SERVICE-INFO

Erstatning af strammeruller 531 0037 10 og 531 0353 10 (drivsystemet til hjælpeaggregater) for 531 0241 10

Figur 1: Skema over enkelte strammeruller og deres forskelle

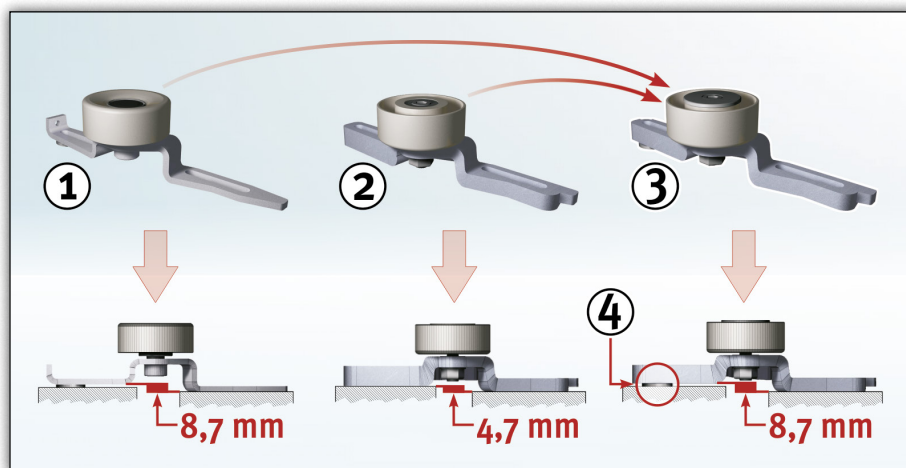
Begge strammeruller med ordrenr. 531 0037 10 og 531 0353 10 (monteret i hjælpeaggregaternes drivsystem) er blevet erstattet med ordrenr. 531 0241 10.

(1) 531 0037 10

(2) 531 0353 10

(3) 531 0241 10

(4) Skive 8,4x19x4 mm

En 4 mm skive er vedlagt til strammerulle 531 0241 10 for at udligne højdeforskellen.
